東通原子力発電所  
基準地震動の策定に関する  
審査資料の修正について

2023年5月19日  
東北電力株式会社

## 過去審査資料の確認について

敷地で観測された主な地震の震央分布

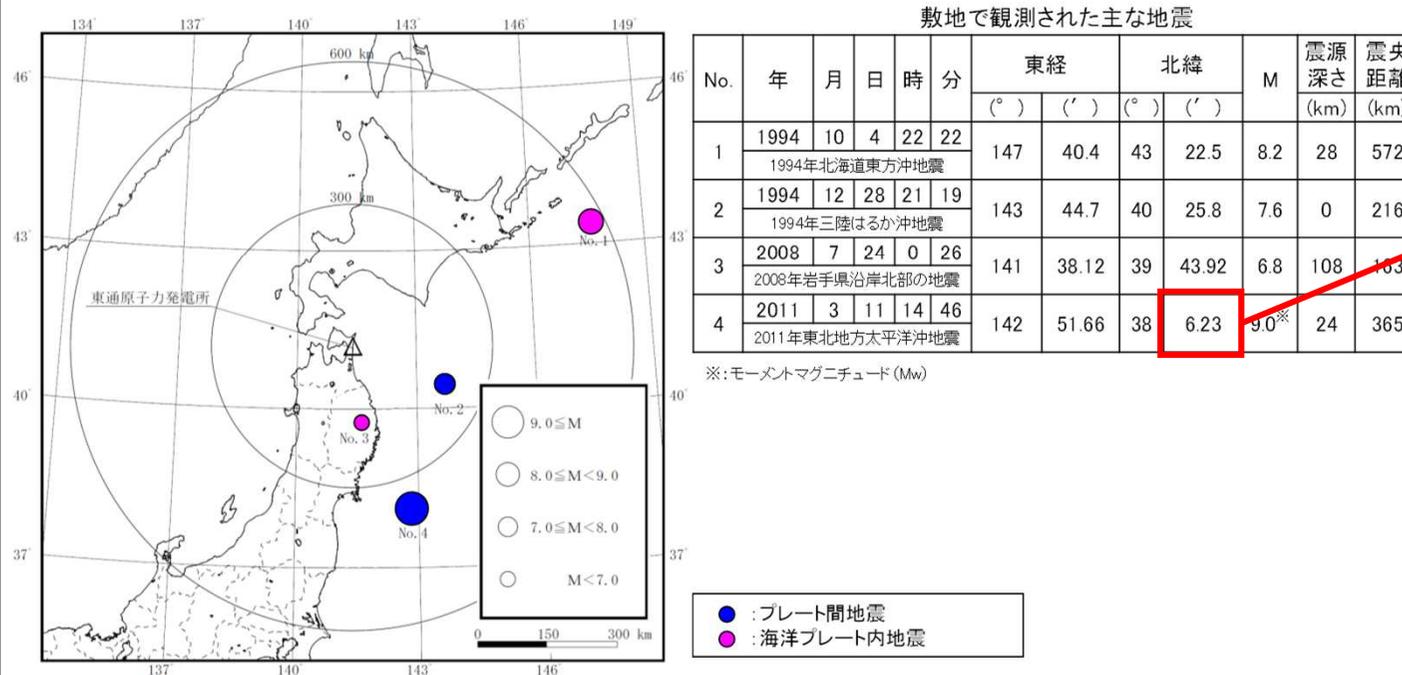
- 敷地で観測された主な地震として示した地震のうち、No.4の地震(2011.3.11)の北緯について、誤った数値を記載していた。
- 震央分布図の作成及び震央距離の算定は(正)の北緯38° 6.21'で行っている。また、誤った座標を用いた検討や評価は行っていないため、新規制基準への適合性に対する説明内容に影響は無い。

北緯の修正

6.23

6.21

三陸沖北部～宮城県沖の連動モデル **基本ケース** 速度波形(PN基準)

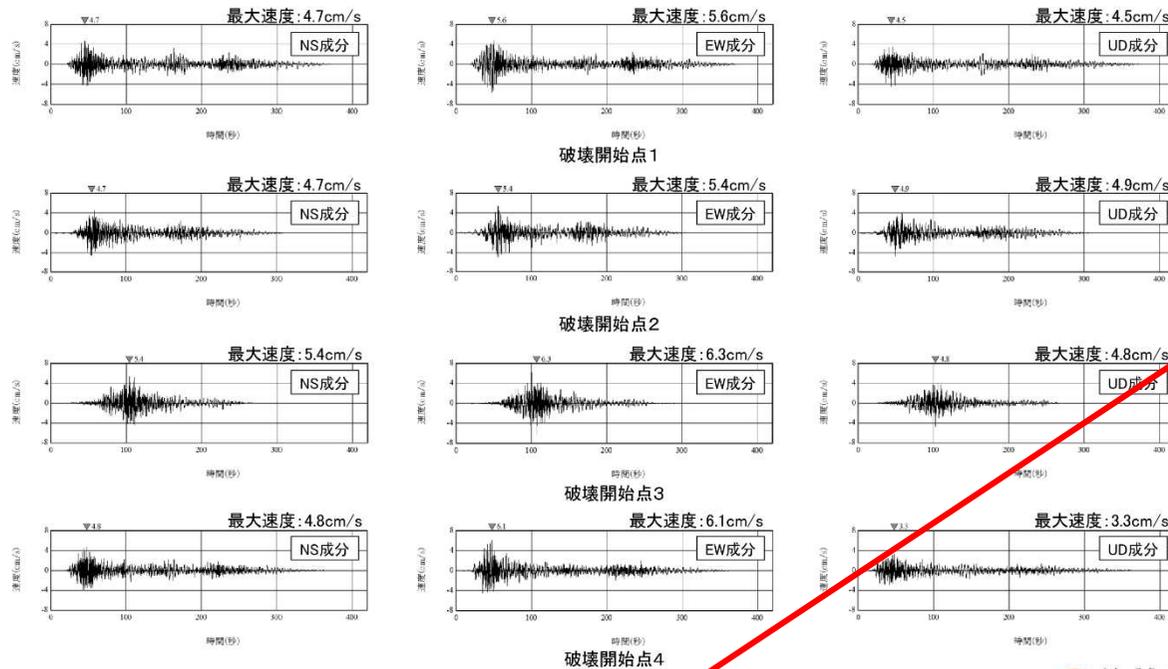
図タイトル誤りの修正

基本ケース

不確かさケース
